Progetto per la realizzazione di impianto eolico denominato "Poggio alle Pancole" Comune di Lajatico (PI).  
Codice della procedura 7874 data di avvio 4-1-2022.

**Progetto per la realizzazione di un impianto eolico, denominato "Poggio alle Pancole", costituito da n. 7 aerogeneratori, per una potenza complessiva pari a 42 MW, e delle rispettive opere di connessione alla RTN, da realizzarsi nel Comune di Lajatico (PI). Cod procedura 7874**

**OSSERVAZIONI – ALLEGATO 3**

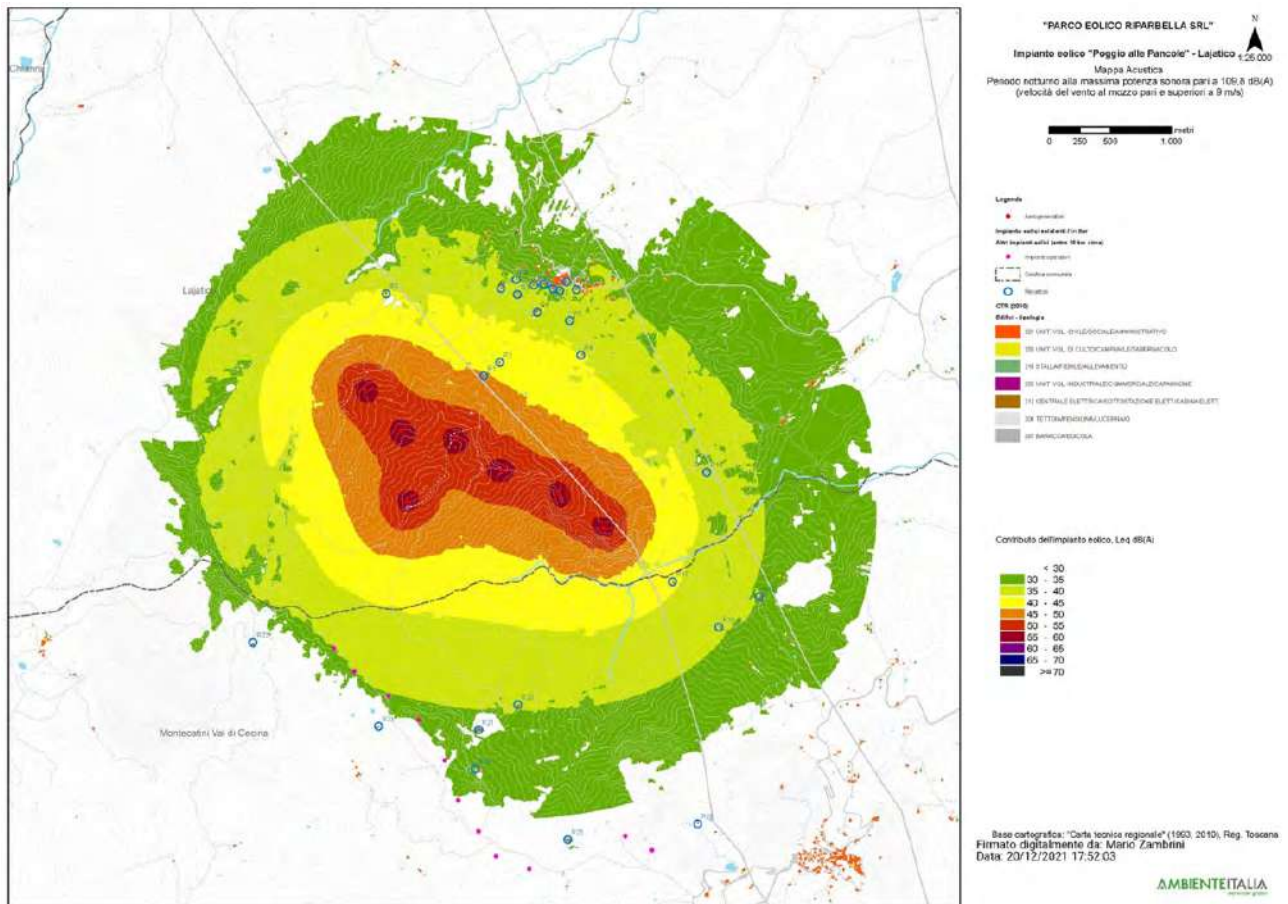
3. Nella valutazione del criterio differenziale a finestre chiuse si fa riferimento a un modello di facciata del fabbricato assolutamente non verosimile: il potere fonoisolante di un vetro 3 mm viene dichiarato 30 dB. Il potere fonoisolante di un vetro 3 mm, basta fare una veloce ricerca in letteratura, non supera i 25 dB e se ragioniamo di infisso nel suo complesso non siamo sopra i 20 dB. L'assunto della stanza 4 metri per 4 metri e volume 43 mc non è assolutamente cautelativo perché le camerette abitabili hanno superfici di calpestio inferiori ai 10 mq e volumi inferiori ai 30 mc. In ogni caso è pieno di stanze con superficie di calpestio inferiore ai 16 mq, basta una qualsiasi camera matrimoniale. La stima dell'indice dell'isolamento di facciata è quindi del tutto sovrastimata, quindi errata e porta a dichiarare che il livello di rumore ambientale a finestre chiuse è inferiore al limite di applicabilità sia di giorno che di notte. Ciò non è corretto e, in situazioni di bassa rumorosità residua come stimata/misurata dai tecnici, quando il differenziale si applica, SI SUPERA. Risulta evidente che senza l'assunto della valutazione errato dell'isolamento di facciata il criterio differenziale a finestre chiuse risulta superato.

4. L'osservazione ancora più cogente riguarda l'assunto dell'abbattimento di una parete a finestre aperte pari a 10 dB. 10 dB di abbattimento, prova qualsiasi misura che si possa fare in qualsiasi situazione, può andare bene in caso di parete molto grande, di importante  $R_w$  e con finestra piccola, inferiore al 5% della superficie finestrata. Già una stanza normalissima di una cameretta con finestra 1,2x1,4, mediante misura a 1 m dalla facciata in esterno e una all'interno con fonometro a 1 m dalla finestra aperta e oltre 1 m dalle altre superfici riflettenti microfoni a 1,5 m di altezza non presenta abbattimento del rumore superiore a 6 dB, a meno di non avere all'interno un ambiente sovraccarico di arredi solo fonoassorbenti in una condizione assolutamente non realistica. Se poi ci spostiamo a una camera con una banale porta finestra da 1,2mx2,4m si perde un ulteriore dB di abbattimento e in situazioni, che esistono tranquillamente, di infissi ampi (tipo 1,8x2,4 o 2x2,4 o anche oltre) si arriva a situazioni in cui l'unico abbattimento che offre la parete è la riduzione di 3 dB dati dai coefficienti di riflessione di facciata. Coefficiente di riflessione di facciata che, oltretutto, qui non risulta valutato.
